GTL/DZM/1153/2024

Dot. postępowania prowadzonego w trybie przetargu nieograniczonego, którego przedmiotem zamówienia jest Wybór Wykonawcy dla zadania pn.: Zadanie nr 1 „Rozbudowa płaszczyzny parkingów MPL Katowice w Pyrzowicach w kierunku zachodnim od parkingu P1” oraz Zadanie nr 2 „Rozbudowa parkingu na terenie Cargo City – etap III – IX (dokumentacja projektowa). Etap III (roboty budowlane)” w formule projektuj i buduj.

Zamawiający – Górnośląskie Towarzystwo Lotnicze S.A., na podstawie art. 135 ust. 2, art. 137 ust 1, art. 90 ust 1 ustawy z dnia 11 września 2019 r. Prawo zamówień publicznych (Dz.U. z 2023.1605 późn. zm.) – dalej: ustawa PZP, udziela wyjaśnień oraz zmienia teść SWZ i ogłoszenia o zamówieniu.

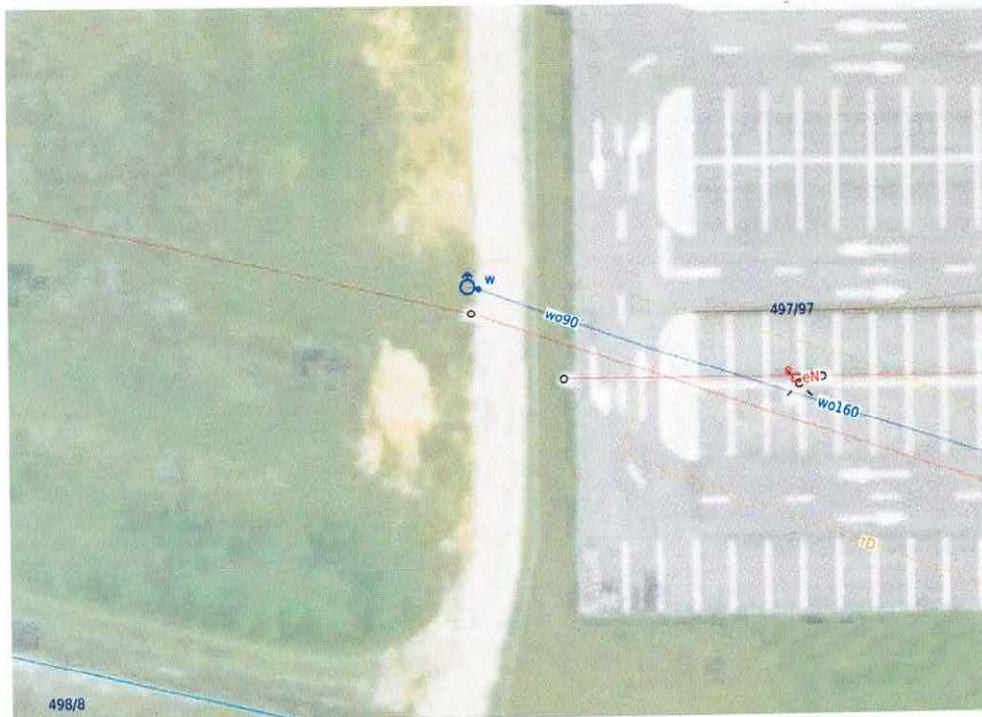
Dot. Zadania nr. 1 "Rozbudowa płaszczyzny parkingów MPL Katowice w Pyrzowicach w kierunku zachodnim od parkingu P1" – Zgodnie mapami archiwalnymi przez daną działkę od wschodu na zachód widnieje ślad sieci gazowej. Prosimy o informację, czy dana sieć jest czynna, prosimy o podanie jakie ciśnienie danej sieci gazowej oraz na jakiej głębokości znajduje się dana sieć gazowa?

Zamawiający wskazuje, iż w ramach zadania należy wybudować kontynuację sieci wodociągowej i gazowej w kierunku zachodnim.

Sieci zakończone są w terenie zielonym na obszarze zamkniętym lotniska, należy przewidzieć rozbudowę o odcinek, pod projektowanym parkingiem, ogrodzeniem lotniskowym i odtworzoną drogą patrolową. Zamawiający udostępnia Projekt budowlany i Projekt wykonawczy dla przedmiotowego zakresu budowy sieci.
